UPPDRAG Backaplan, rådgivning	UPPDRAGSLEDARE Ingela Forssman	DATUM 2018-09-18
UPPDRAGSNUMMER 13006075	UPPRÄTTAD AV Ingela Forssman

Backaplan – second opinion på riskbedömning samt kostnadsberäkningar

- *Backaplan – Geoteknik och Markmiljö. Ramböll 2018-03-29, unr 1320031803, utgåva 1.2.*

Figur 2. "Bortschaktade massor" enligt Rambölls rapport samt ungefärlig utbredning av Brunnsbodeponin (inom svartstreckad markering, tillagd av Sweco).

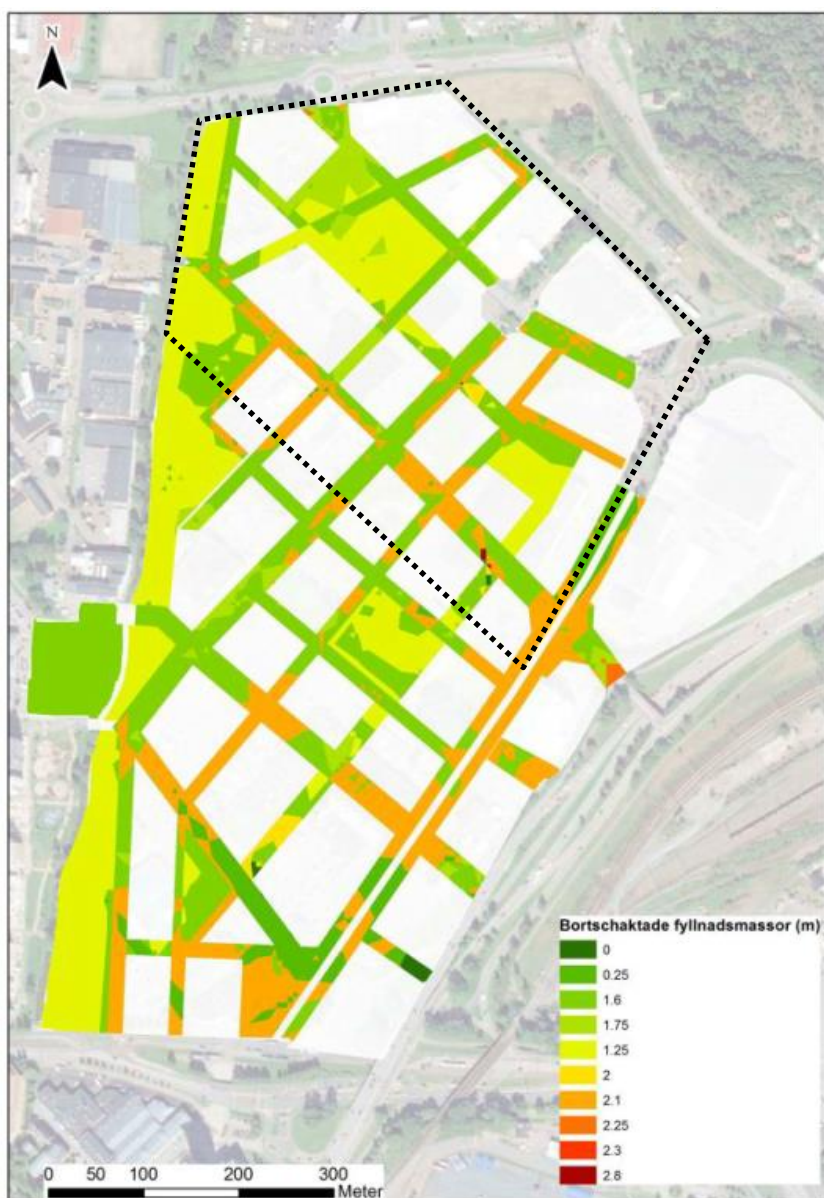
En mycket stor osäkerhet vid bedömningarna gäller utbredning, mäktighet och föroreningsinnehåll i marklagren inom Backaplansområdet. Detta gäller särskilt inom området för den s k Brunnsbodeponin¹, vilken täcker en yta av uppemot 150 000 m³ i den nordöstra delen. Utbredningen är dock att betrakta som osäker. I **figur 2** nedan (*underlagsbild hämtad ur Rambölls rapport*) visas med olika färger vilka schaktdjup som Ramböll antagit bli aktuella för att uppfylla kraven om 1 m "rena" massor i ytan i kombination med framtida höjdsättning och geotekniska kravställningar. På denna figur har en mycket grov uppskattning av deponins utbredning lagts (*svartstreckad markering, tillagd av Sweco*).

I huvudsak uppgår schaktdjupen inom allmän plats på deponin enligt figuren till ca 1,25-1,75 m, även om något djupare schakter (orange färg i figuren motsvarar 2,1 m) förekommer lokalt. De miljötekniska undersökningar som sammanställts i Rambölls rapport ger bilden av att mäktigheten av fyllnadsmassorna inom deponiorådet uppgår till ca 2 m, även om detta baseras på

relativt få borrhpunkter. I den översiktliga kartläggning som togs fram av Swecoc 2011 (*referens 1*) framkommer att Brunnsbodeponin består av ca 1 m deponimassor vilka överlagras av ca 1 m fyllnadsmassor. Enligt Swecos bedömning är det därmed, baserat på den information som finns tillgänglig i dagsläget, mest sannolikt att påträffa mycket kraftigt förorenade massor på ett djup större än 1m under dagens marköveryta.

Med tanke på indikationer avseende deponins mäktighet och föroreningsinnehåll samt planerade schaktdjup enligt Rambölls antaganden bedömer Sweco att urschaktning utöver vad som framgår av **figur 2** kommer att bli aktuellt inom deponiområdet. Att lämna kvar ca 0,5-1 m av deponimassorna, vilka sannolikt är kraftigt föroreningspåverkade, när man schaktar inom området bedöms inte vara ett tillvägagångssätt som kommer att godtas av tillsynsmyndigheterna. Sannolikt kommer en större del av deponimassorna att behöva schaktas ur, vilket innebär ökade kostnader jämfört med vad som antagits i Rambölls beräkningar. Som ett "worst case" kan myndigheterna enligt Swecos bedömning ställa krav på total urgrävning av deponiområdet, men ett sådant beslut kommer att behöva föregås av samråd med tillsynsmyndigheterna och detaljerade beskrivningar rörande teknik, ekonomi och risker för människa och miljö.
